INFORME DE HITO DE CONTROL
N° 9641-2020-CG/GRHV-SCC

OBRA: “CREACIÓN Y MEJORAMIENTO DEL SERVICIO DE PROTECCIÓN CONTRA INUNDACIONES EN LAS ZONAS AFECTADAS Y EXPUESTAS AL PELIGRO DE INUNDACIÓN EN LAS LOCALIDADES DE ANCHACCLLA, LIRCAY Y OCOPA, DISTRITO DE LIRCAY PROVINCIA DE ANGARAES Y DEPARTAMENTO DE HUANCAMELICA”

HITO DE CONTROL N° 7 – REINICIO DE OBRA

Panel fotográfico n.º 2.

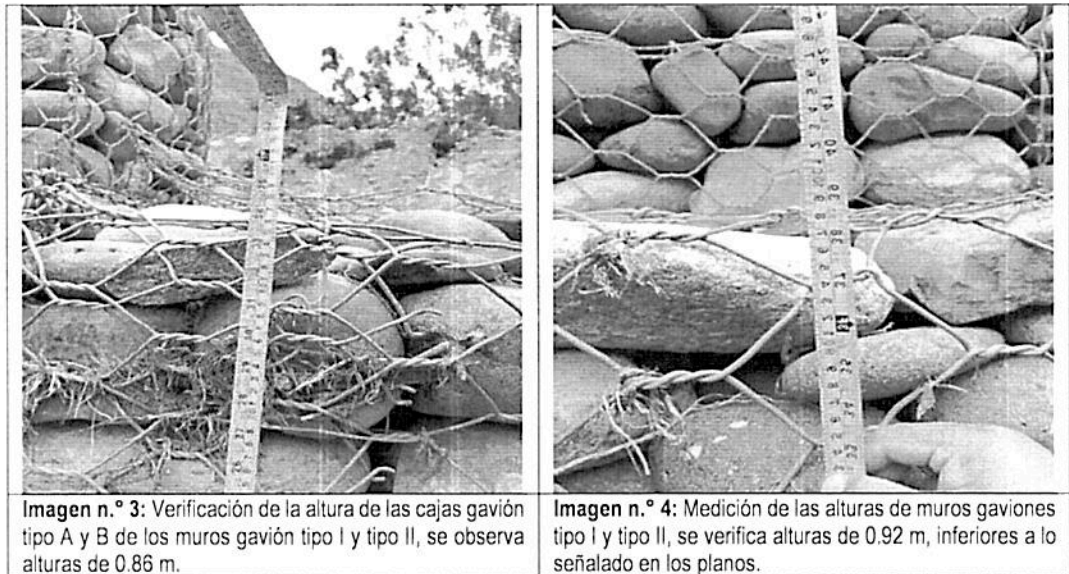
De la revisión de los planos de Planteamiento general – Sector I, del expediente técnico reformulado de los muros de gavión tipo I y tipo II establece que las alturas de las cajas tipo gavión A y B deben ser 1m; sin embargo, de la visita de campo realizada, se ha verificado que las dimensiones de estas alturas de las cajas tipo gavión instaladas en obra desde la progresiva 5 + 235 a la progresiva 5 + 745 – Sector I – Margen izquierda, difieren desde 2cm hasta 14cm aproximadamente, conforme se muestra en las siguientes imágenes:

Imagen n.º 3: Verificación de la altura de las cajas gavión tipo A y B de los muros gavión tipo I y tipo II, se observa alturas de 0.86 m.

Imagen n.º 4: Medición de las alturas de muros gavión tipo I y tipo II, se verifica alturas de 0.92 m, inferiores a lo señalado en los planos.

Panel fotográfico n.º 4.

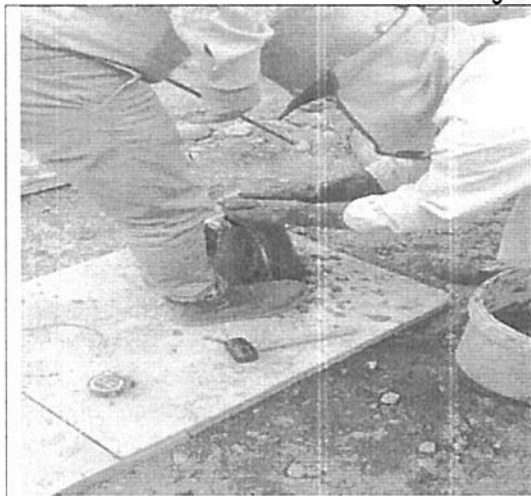
Imagen n.º 7: Ensayo Slump, realizado en campo, para muro de contención – Sector II – Margen izquierda.

Imagen n.º 8: Medición del asentamiento de concreto verificándose medidas de 0.12 m.

Panel fotográfico n.º 7.

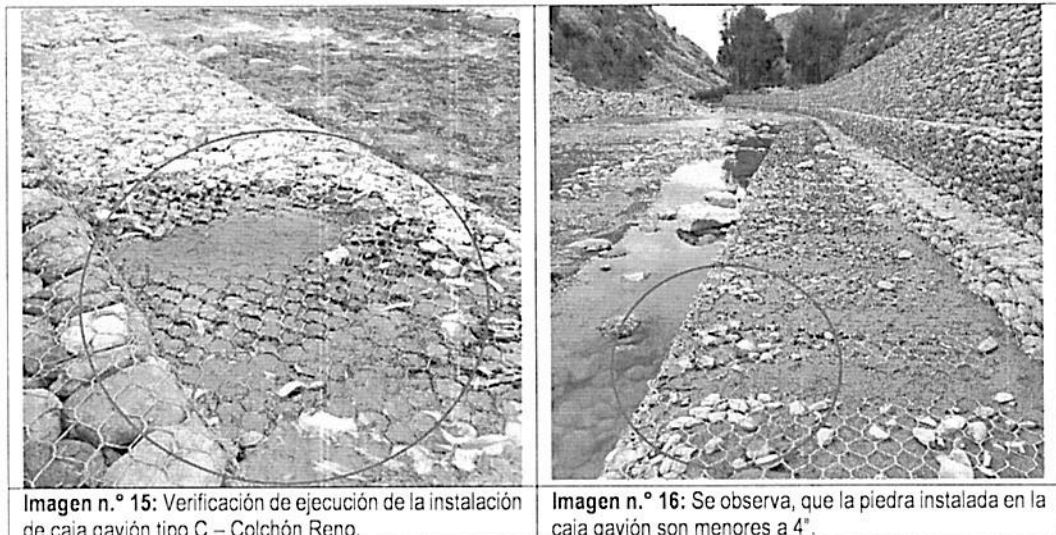
De la verificación insitu, de la instalación de Colchón Reno – caja gavión tipo C del muro de gavión tipo II, progresiva 13 + 963 al 14+163 – Sector I – margen derecha, se constató el colapso prematuro de esta estructura hidráulica, evidenciándose que el material colocado para el llenado de la caja no cumplen con el dimensionamiento establecido en los planos de Planteamiento general – Sector I – Zona 4 y en las especificaciones técnicas de las partidas de llenado con piedras del elemento gavión tipo C 5.0X2.0X0.5M del expediente técnico, que establece la utilización piedras de 6" a 10" de diámetro; sin embargo, se evidenciaron piedras de menor diámetro y por efectos de arrastre de la velocidad del flujo, estas cajas gavión tipo C del colchón reno instaladas se encuentran semivacias, tal como se observa a continuación:

Imagen n.º 15: Verificación de ejecución de la instalación de caja gavión tipo C – Colchón Reno.

Imagen n.º 16: Se observa, que la piedra instalada en la caja gavión son menores a 4".

Panel fotográfico n.º 8.

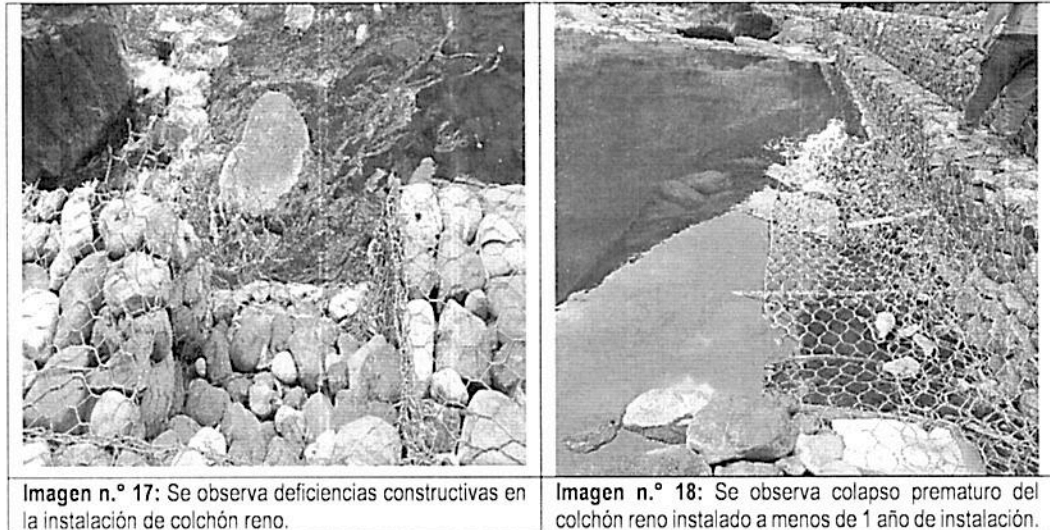
Asimismo, de lo mencionado en el ítem 2, capítulo V – Situaciones adversas del presente informe, el colapso prematuro que viene sufriendo el colchón reno, se debería a que no se respetó la profundidad de fundación de las cotas de fondo conforme lo establecido en los planos de expediente técnico, tal como se puede observar en las siguientes imágenes:

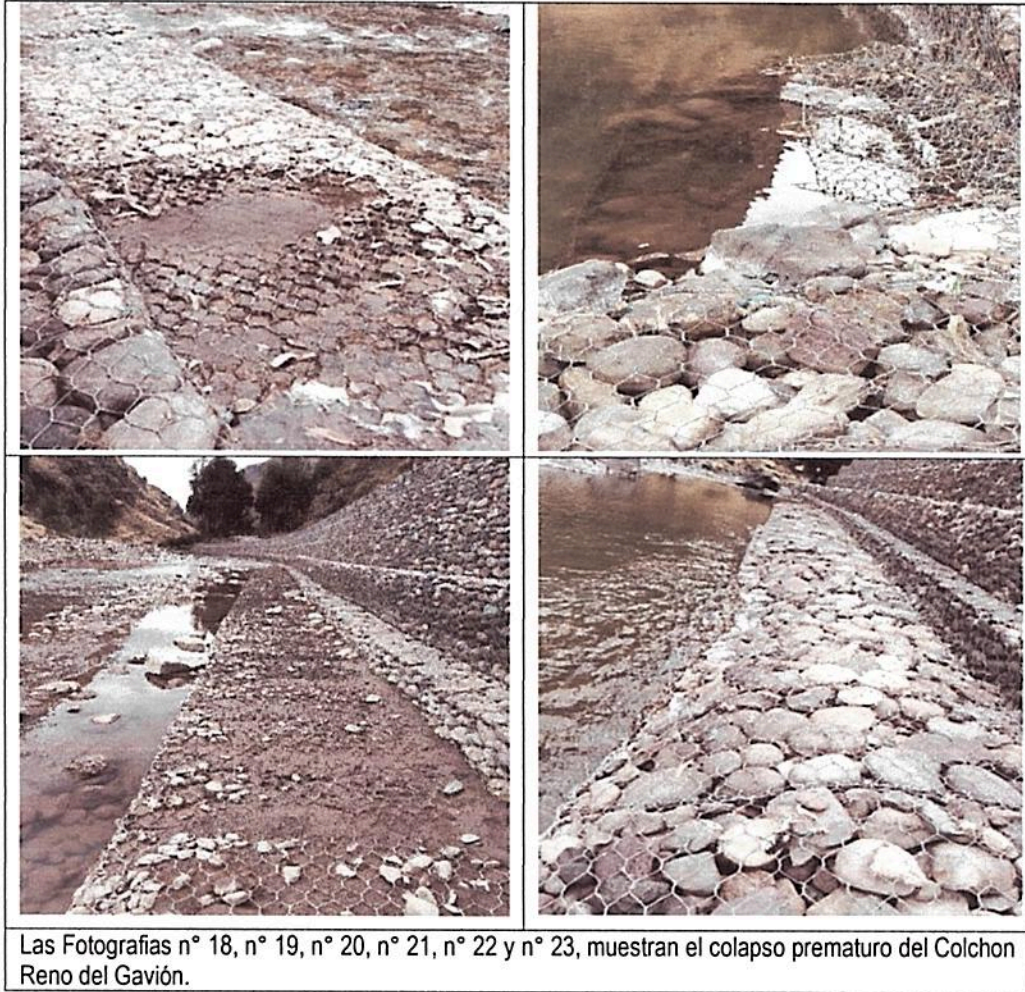
- Durante la visita, se verifico que el Colchón Reno instalado presenta problemas de colapso prematuro, así mismo se observa el colocado de piedras inferiores a (6" @ 8"), establecidos en las especificaciones del expediente técnico, tal como se muestra en las siguientes vistas

Panel Fotográfico n° 05

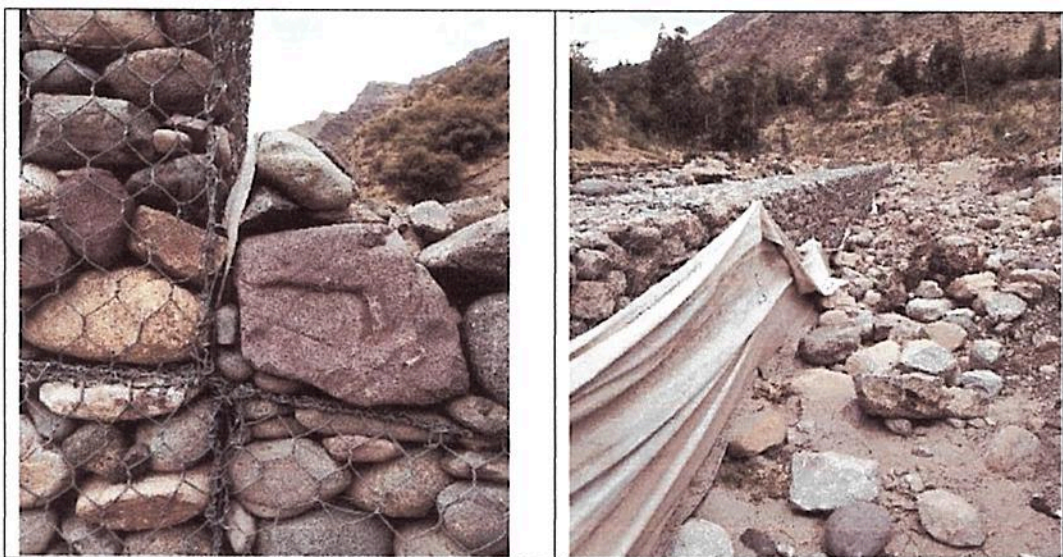
- Del Geotextil no tejido MacTex MT 200, se pudo constatar en campo que esta no se encuentra instalada en su totalidad detrás de la estructura de retención (Gavión Tipo I y II), misma que se encuentra determinada en el Plano de Gavión (Lamina: PDG-01)., tal como se observa a continuación:

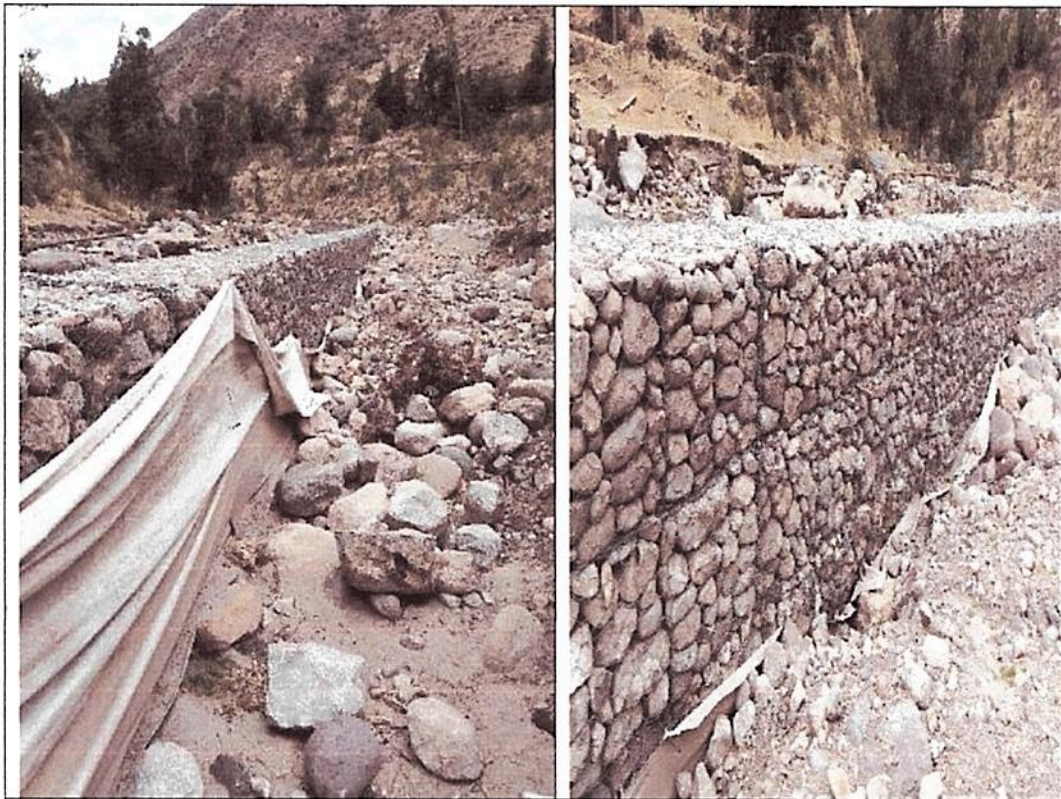
Las Fotografías n° 24, n° 25, n° 26, n° 27, muestran que el Geotextil no tejido MacTex MT 200 no se encuentra instalada en su totalidad detrás de la estructura de retención (Gavión Tipo I y II)

Panel Fotográfico n° 05

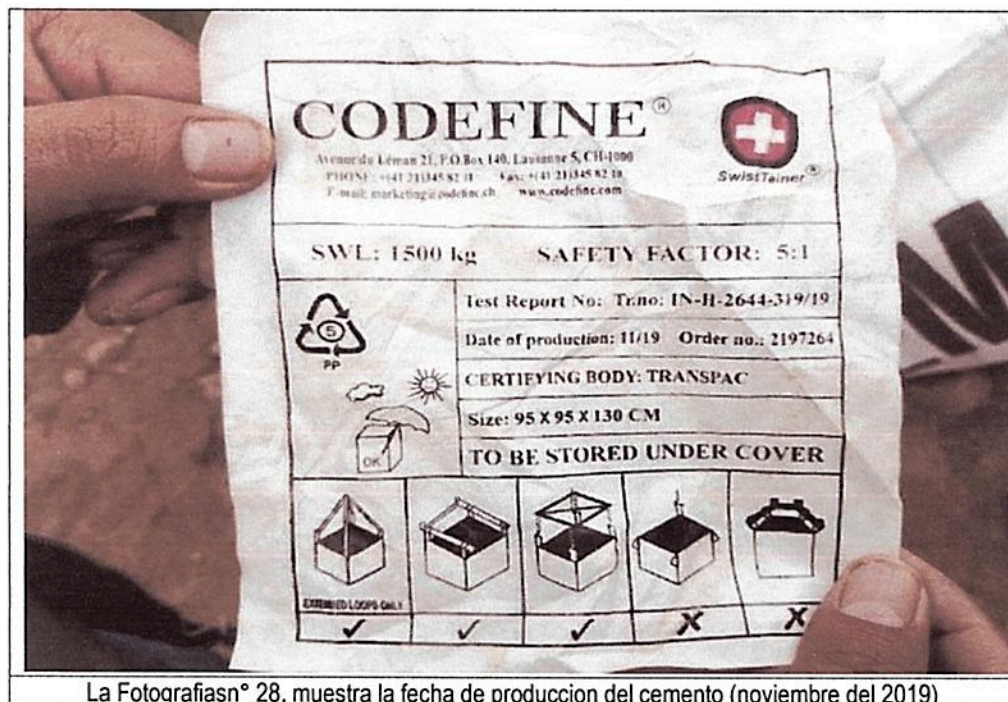
- Las bolsas de big bag de cemento, tienen como fecha de producción noviembre del 2019, tal como se muestra a continuación:

La Fotografías n° 28, muestra la fecha de producción del cemento (noviembre del 2019)

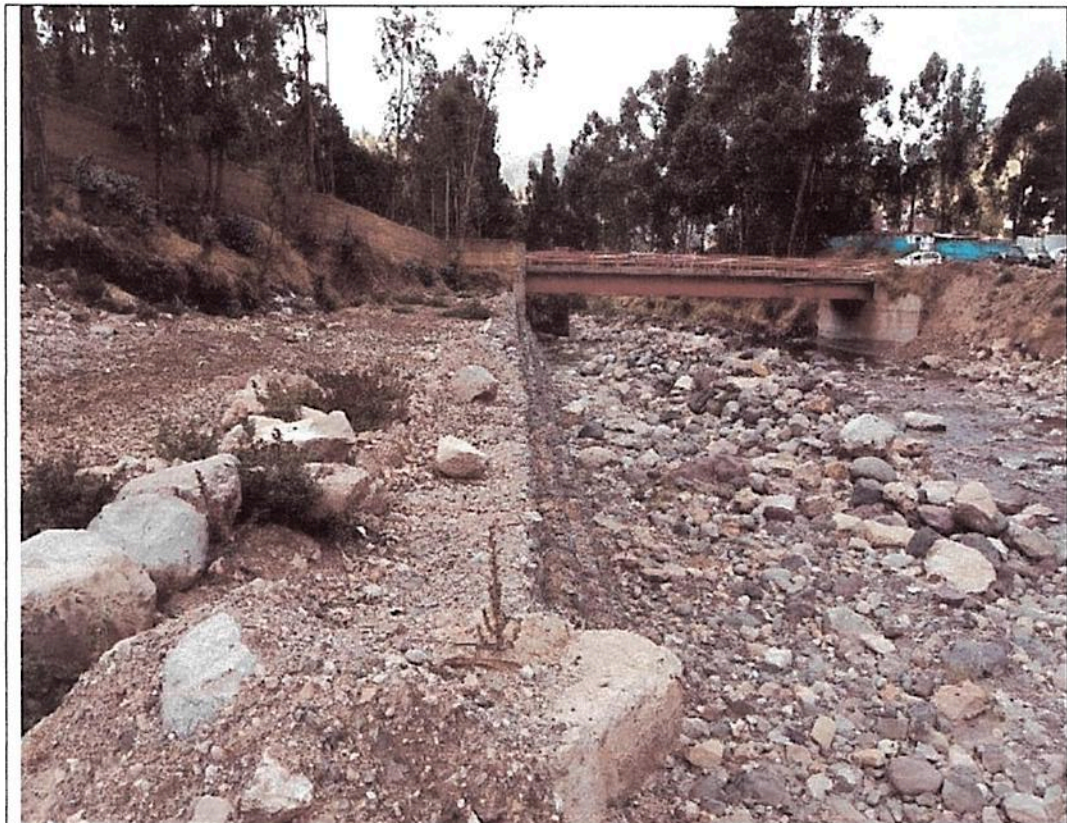
5. Del proceso constructivo de los Muros Contención Tipo II entre las progresivas 3+680 – 3+650, 3+550 – 3+570, 3+890 – 3+850, 3+790 – 3+760, ubicados en el Sector I margen izquierda, se observó lo siguiente:
 - De acuerdo al plano Estructural Muros de Contención Tipo I y II (Lamina PEMC – 01), indica refuerzos verticales inferiores de diámetro de $\frac{3}{4}$ " cada 0.30 con una altura de 2.50 metros; sin

embargo, se verifico que se instalaron refuerzos con alturas variables que no coinciden con lo indicado en los planos (entre 2.30 m a 2.50m) , tal como se observa en las siguientes vistas:

Las fotografías n° 33, n° 34, n° 35, muestran refuerzos con alturas variables que no coinciden con lo indicado en los planos, así como corrosión de en el acero transversal de muro de pantalla.

Panel fotográfico N° 3.

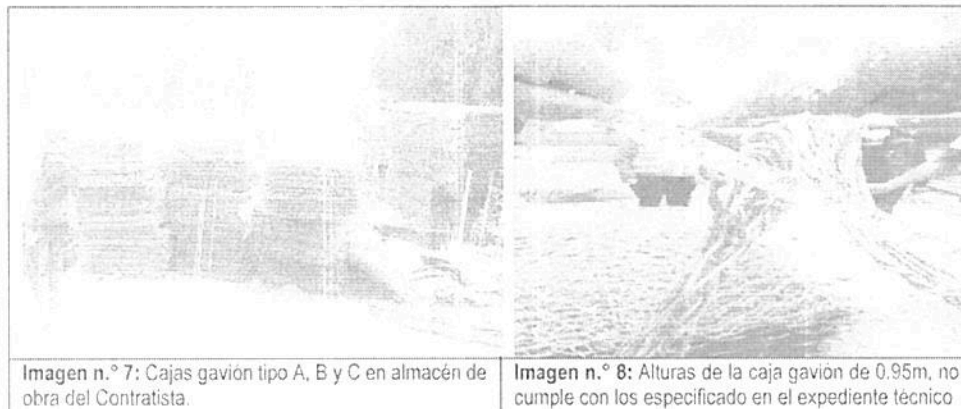
Asimismo, realizado las mediciones de las alturas de las cajas tipo gavión Tipo I y II instaladas en las progresivas en mención, se procedió a la verificación del suministro de las cajas tipo gavión en el almacén de la obra, evidenciando que la altura de las cajas tipo gavión adquirida es de 0,95 m, la misma que no corresponde a las dimensiones que se establecen en el plano de

detalle de muro gavión – Lámina PDG - 01, el incumplimiento de estas dimensiones requeridas estarían alterando la geometría y volumen de los muros de gavión propuestos, tal como se puede observar a continuación:

Imagen n.º 7: Cajas gavión tipo A, B y C en almacén de obra del Contratista.

Imagen n.º 8: Alturas de la caja gavión de 0.95m, no cumple con los especificado en el expediente técnico

Panel fotográfico N° 4.

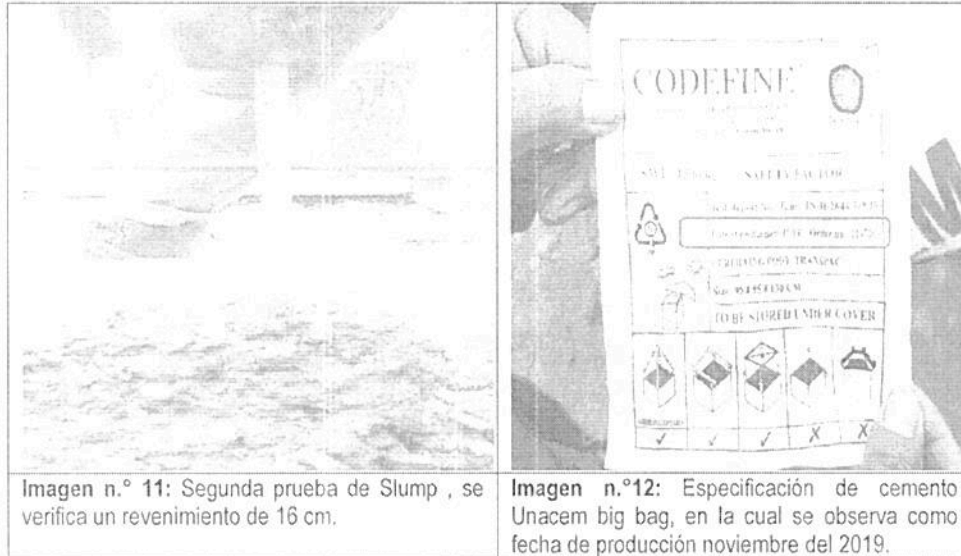
Imagen n.° 11: Segunda prueba de Slump , se verifica un revenimiento de 16 cm.

Imagen n.°12: Especificación de cemento Unacem big bag, en la cual se observa como fecha de producción noviembre del 2019.

Panel fotográfico N° 8.

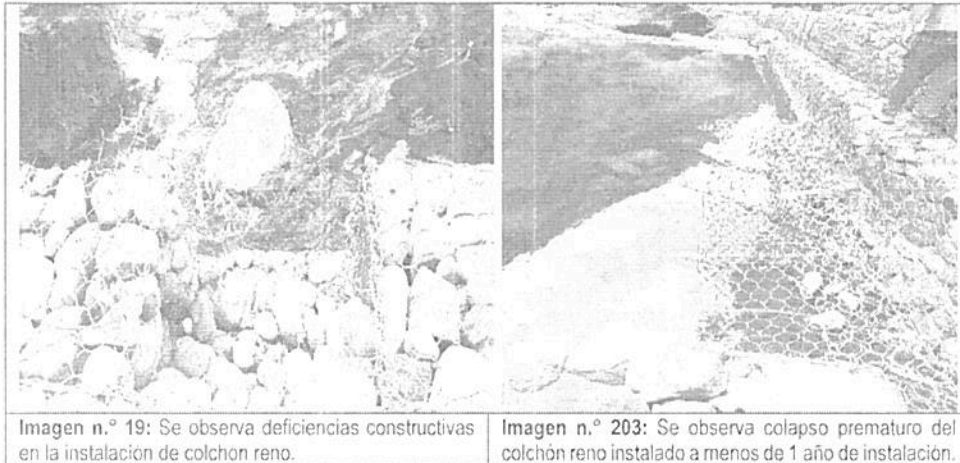
Asimismo, de lo mencionado en el Ítem 2. capítulo V – Situaciones adversas del presente informe, el colapso prematuro que viene sufriendo el colchón reno se debería a que no se respetó la profundidad de fundación de las cotas de fondo conforme lo establecido en los planos de expediente técnico, tal como se puede observar en las siguientes imágenes:
